### **Kõrtsi katastriüksuse detailplaneeringu kooskõlastamata jätmine**

Olete taotlenud Transpordiametilt kooskõlastust Harju maakonnas Kose vallas Kuvajõe külas Kõrtsi katastriüksuse detailplaneeringule (katastritunnus 33701:002:0916, edaspidi *planeering*).

Võttes aluseks ehitusseadustiku (edaspidi *EhS*) § 8, § 70 lg 2, lg 3, § 72 lg 1, lg 2, § 99 lg 3 ja planeerimisseaduse (edaspidi *PlanS*) § 126 lg 1 p 4, p 7 ning kliimaministri 27.11.2023 [määruse nr 71](#) „Tee projekteerimise normid“ (edaspidi *normid*), jätame Paabor Projekt OÜ töö nr DP-5-2024 „Kuivajõe külas asuva Kõrtsi katastriüksuse detailplaneering“ kooskõlastamata järgmiste puuduste ja vastuolude tõttu.

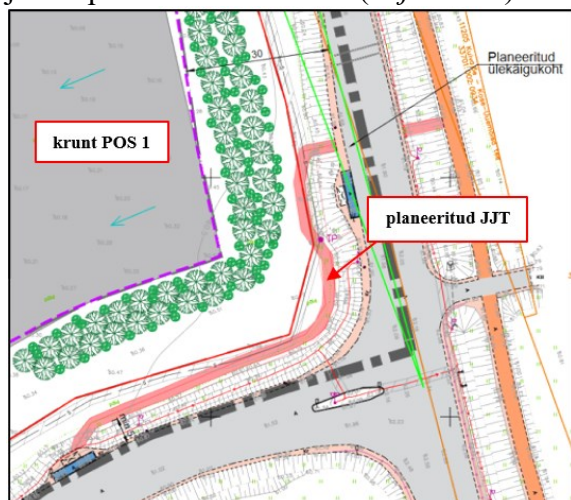
1. Oleme 14.05.2024 kirjaga nr 7.2-2/24/6645-2 p 2 esitanud nõude, et *Kavandada ristmiku ümberehitus kasvava/planeeringualalt lähtuva liikluskoormuse vastuvõtmiseks.*

Planeeringu seletuskirja p 7.4 Liiklus- ja parkimiskorraldus (lk 11) on öeldud, et *Kuna planeeringuala liiklustihedust ja sõidukite koosseisu väga täpselt määrata ei saa (puudub teave Pos 2 potentsiaalsest tegevusest) tuleb arvestada tee laiuse määramisel linnatänavate standardis näidatud laiusega, mille järgi kahe veoauto (sadulauto) mugavaks liikluseks on vajalik teekatte laius 6,6 m. Seega tuleb 11711 Sillamäe teed ning 11205 Kuivajõe-Kose-Uuemõisa tee ristmiku rekonstrueerida ja laiendada.*

Planeeringu seletuskirja p 7.4 täiendada nõudega, et arendustegevuse eelduseks on riigitee nr 11711 Sillamäe tee ning riigitee nr 11205 Kuivajõe-Kose-Uuemõisa tee ristmiku ümberehitamine liikluskoosseisule vastavaks.

*Joonis 1. Väljavõtte planeeringu põhijoonisest koos tehnovõrkudega*

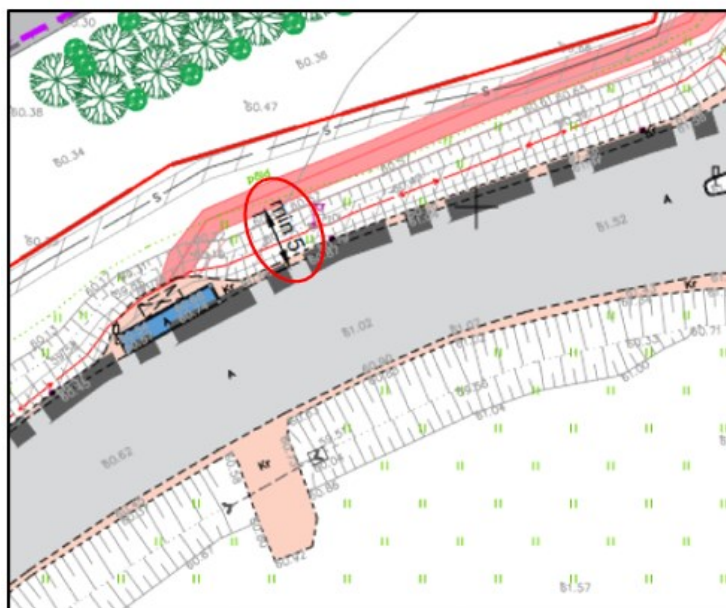
Detailplaneeringuga on kavandatud bussipeatusi ühendav jalakäijate ja jalgratturite tee, millelt on planeeritud ka juurdepääs krundile Pos 1. Esitatud lahendus ei vasta seletuskirjas toodule, kuna sellelt ei nähtu, et planeeritud jalgratta- ja jalgteelt (edaspidi *JJT*) on tagatud juurdepääs krundile POS 1 (vt *joonis 1*).

Lisaks peame oluliseks märkida, et planeeritud *JJT* on kavandatud riigitee alusele maale 2 Tallinn-Tartu-Võru-Luhamaa tee (katastritunnus 33701:002:0918), kus ei ole selle jaoks ruumi ega ole tagatud ohutusriba minimaalne laius.

Korrigeerida planeeringu põhijoonisel koos tehnovõrkudega näidatud lahendust. *JJT* kavandada väljapoole teemaad (teisele poole olemasolevat sidekanalisatsiooni trassi) erakinnistule.

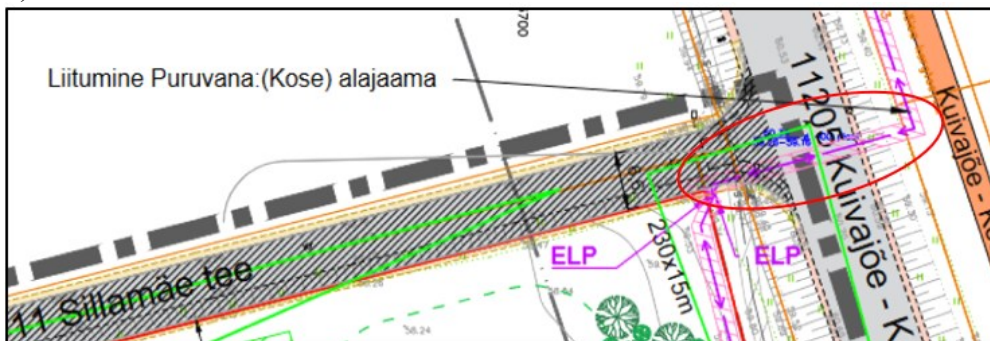
Planeeringu põhijoonisel koos tehnovõrkudega on näidatud planeeritud elektri liitumispunkt riigitee alusele maale 2 Tallinn-Tartu-Võru-Luhamaa tee (katastritunnus 33701:002:0918), millega me ei nõustu (vt joonis 5).

Korrigeerida seletuskirja selgituse ja põhijoonisel näidatud lahenduse vaheline vastuolu. Planeeritud elektri liitumispunktile leida uus asukoht Kõrtsi kinnistu siseselt. Eemaldada „ELP“ topeltviide.
